**Commission économique pour l'Europe**

**Forum mondial de l'harmonisation  
des Règlements concernant les véhicules**177<sup>e</sup> session

**Accord de 1958 :****Proposition d'amendement à la Résolution d'ensemble  
sur une spécification commune des catégories  
de sources lumineuses (R.E.5)****Proposition d'amendement 3 à la Résolution d'ensemble  
sur une spécification commune des catégories de sources  
lumineuses (R.E.5)****Communication du Groupe de travail de l'éclairage  
et de la signalisation lumineuse\***

## Amendement 3 à la Résolution d'ensemble sur une spécification commune des catégories de sources lumineuses (R.E.5)

Figure 1  
Dessin principal

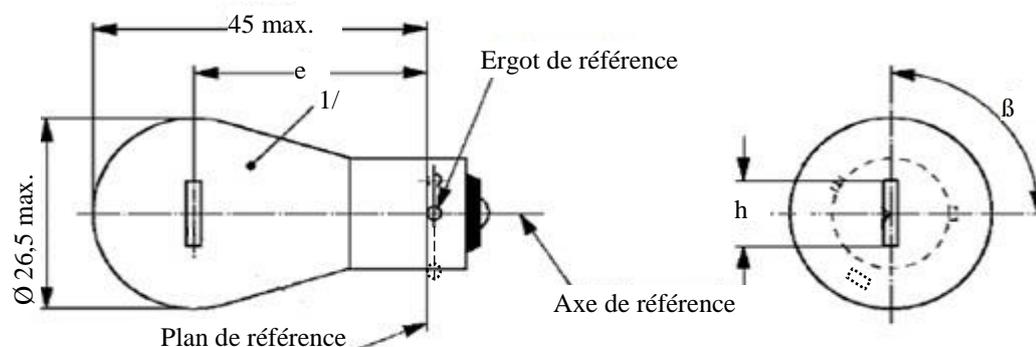
Après la feuille Lx5/6, ajouter les nouvelles feuilles PY21W/LED/1 à 4, comme suit :  
(voir les pages ci-après ; une page par feuille).

Les dessins n'ont pour but que d'illustrer les principales dimensions (en mm) de la source lumineuse à DEL.

Tableau 1  
Principales caractéristiques électriques et photométriques de la source lumineuse à DEL

Dimensions en mm		Sources lumineuses à DEL de fabrication courante			Source lumineuse à DEL étalon
		min.	nom.	max.	nom.
e			31,8 <sup>2</sup>		31,8 <sup>2</sup>
h			9,0 <sup>2</sup>		9,0 <sup>2</sup>
β		75°	90°	105°	90° ± 10°
Culot [BAU15s-3(110°)] selon la publication 60061 de la CEI (feuille 7004-[19A-1])					
Caractéristiques électriques <sup>5</sup> et photométriques					
Valeurs nominales	Volts	12		24	12
	Watts	7 <sup>3</sup>			7 <sup>3</sup>
Tension d'essai	Volts	13,5		28,0	13,5
Valeurs normales	Watts	9 max. <sup>3</sup>		10 max. <sup>3</sup>	9 max. <sup>3</sup>
	Courant électrique (en mA, pour une tension comprise entre 9 et 16 V en CC)	150 min. 750 max.			
	Flux lumineux <sup>3,4</sup> (en lm pour une tension de 13,5 V en CC)	280 ± 20 %			280 ± 10 %
	Flux lumineux <sup>3</sup> (en lm pour une tension de 9 V en CC)	56 min.			56 min.

<sup>1</sup> La lumière émise par la source lumineuse à DEL doit être jaune-auto.

<sup>2</sup> À contrôler au moyen d'un "gabarit de positionnement" ; feuille PY21W/LED/2.

<sup>3</sup> Fonctionnement en mode clignotant pendant 30 minutes (fréquence = 1,5 Hz, cycle d'essai avec 50 % en fonctionnement et 50 % hors fonctionnement) et mesure effectuée avec le mode clignotant en fonctionnement après 30 minutes de fonctionnement.

<sup>4</sup> La valeur mesurée lorsque la température de l'air ambiant atteint 80 °C doit être d'au moins 65 % de cette valeur.

<sup>5</sup> En cas de défaillance de l'un des éléments émettant de la lumière, la source lumineuse à DEL doit soit continuer de satisfaire aux exigences relatives à la répartition du flux lumineux et de l'intensité lumineuse, soit cesser d'émettre de la lumière ; dans ce dernier cas, l'intensité d'alimentation en courant électrique, pour une tension comprise entre 12 et 14 V, doit être inférieure à 50 mA.

Figure 2

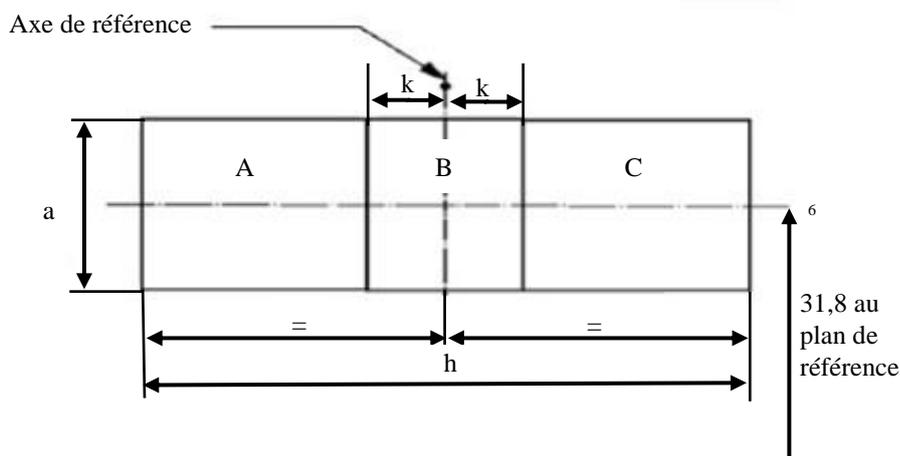
## Prescriptions pour l'écran de contrôle

L'essai ci-après vise à définir les prescriptions applicables à la zone d'émission de la lumière apparente de la source lumineuse à DEL et à déterminer si cette zone est positionnée correctement par rapport à l'axe de référence et au plan de référence aux fins de la vérification du respect des prescriptions.

L'emplacement de la zone d'émission de lumière est contrôlé au moyen d'un gabarit de positionnement défini suivant les projections, dans le plan C0, selon différentes directions  $\gamma = 0^\circ$  (visée de dessus),  $\gamma = \pm 45^\circ$  (oblique) et  $\gamma = \pm 90^\circ$  (visée frontale et visée arrière) (C et  $\gamma$  sont définis à la figure 3).

La proportion du flux lumineux total émise dans ces directions à partir des zones définies dans la figure 2 doit être :

- Pour l'ensemble des zones A, B et C, supérieure ou égale à 80 % ;
- Pour la zone B, supérieure ou égale 25 % ;
- Pour chacune des zones A et C, supérieure ou égale à 15 %.

**Définition de la zone d'émission de lumière au moyen du gabarit avec les dimensions indiquées dans le tableau 2**

La zone d'émission de lumière doit être centrée latéralement dans le plan contenant l'axe de référence et perpendiculairement au plan contenant l'axe de référence et l'ergot de référence.

Tableau 2

**Dimensions du gabarit de positionnement de la figure 2**

Dimensions en mm	<i>a</i>	<i>h</i>	<i>k</i>
Visée de dessus ( $\gamma = 0^\circ$ )	5,0	9,0	1,0
Visée oblique ( $\gamma = \pm 45^\circ$ )	7,0		
Visée frontale ou arrière ( $\gamma = \pm 90^\circ$ )	5,0

Figure 3

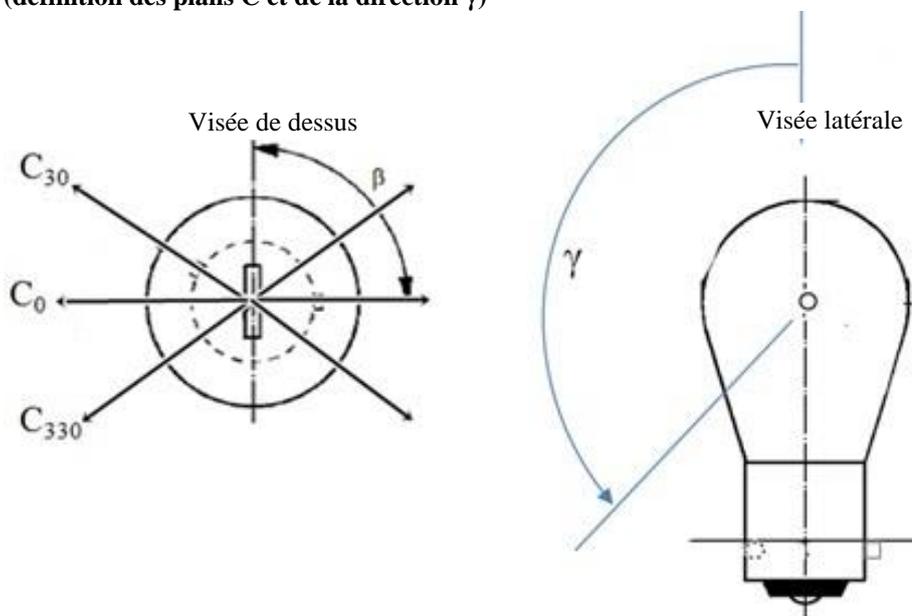
## Répartition normalisée de l'intensité lumineuse

L'essai ci-après vise à déterminer la répartition normalisée de l'intensité lumineuse de la source lumineuse dans les plans contenant l'axe de référence tels qu'indiqués à la figure 3. L'intersection de l'axe de référence et du bord du gabarit est utilisée comme origine du système de coordonnées.

La source lumineuse est montée sur une plaque au moyen des bornes de montage correspondantes. La plaque est montée sur le plateau du goniomètre au moyen d'une patte de fixation, de manière que l'axe de référence de la source lumineuse soit dans l'alignement de l'un des axes de rotation du goniomètre.

Pour enregistrer les données relatives à l'intensité lumineuse, on utilise un goniophotomètre classique. La distance de mesure doit être correctement choisie, de manière à ce que le détecteur se trouve à l'intérieur du champ élargi de distribution de la lumière.

**Montage permettant de mesurer la répartition de l'intensité lumineuse (définition des plans C et de la direction  $\gamma$ )**

Les mesures doivent être effectuées dans les plans C, qui contiennent l'axe de référence de la source lumineuse. Les plans C doivent être  $C_0$ ,  $C_{30}$  et  $C_{330}$ . Les points d'essai pour chaque plan et plusieurs angles polaires  $\gamma$  sont précisés dans le tableau 3.

Après les mesures, il faut normaliser les données à 1 000 lm, en utilisant le flux lumineux de chacune des sources lumineuses soumises à l'essai. Ces données doivent être conformes à la marge de tolérance définie au tableau 3.
